リコール情報

令和 7 年 9 月 11 日届出 令和 7 年 9 月 12 日作業開始 リコール届出番号 外-4068

改善箇所説明図

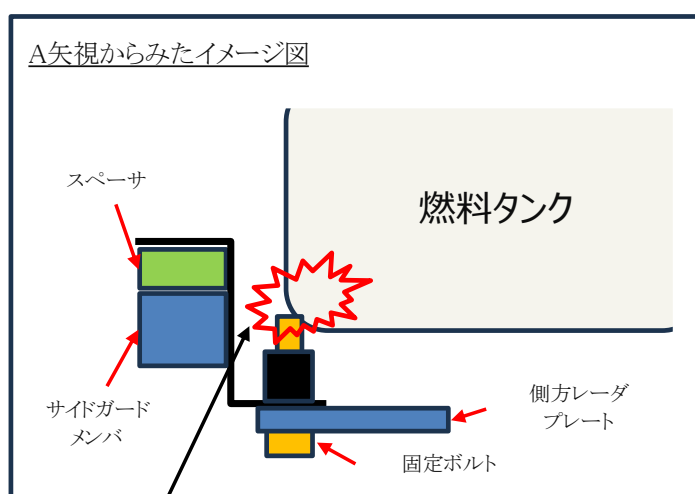
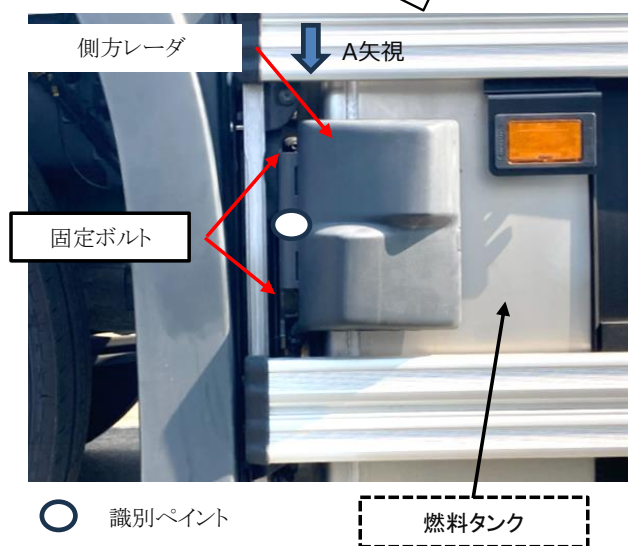
基準不適合発生箇所

側方衝突警報装置の左側方レーダにおいて、車幅の基準に合わせた移設に伴う検証が不十分なため、左側方レーダの固定ボルトが燃料タンクの端部に干渉しているものがある。そのため、そのままの状態で使用を続けると、振動等により燃料タンクが損傷し、最悪の場合、燃料が漏れるおそれがある。

改善の内容

全車両、左側方レーダ固定ボルトと燃料タンクの隙間を点検し、十分な隙間がない場合は、固定ボルトにワッシャを追加、または燃料タンクの位置を調整する。なお、深い傷跡が認められた場合は、燃料タンクを新品に交換する。

識別：作業完了車には、側方レーダステー側面中央に白ペイントを塗布する。
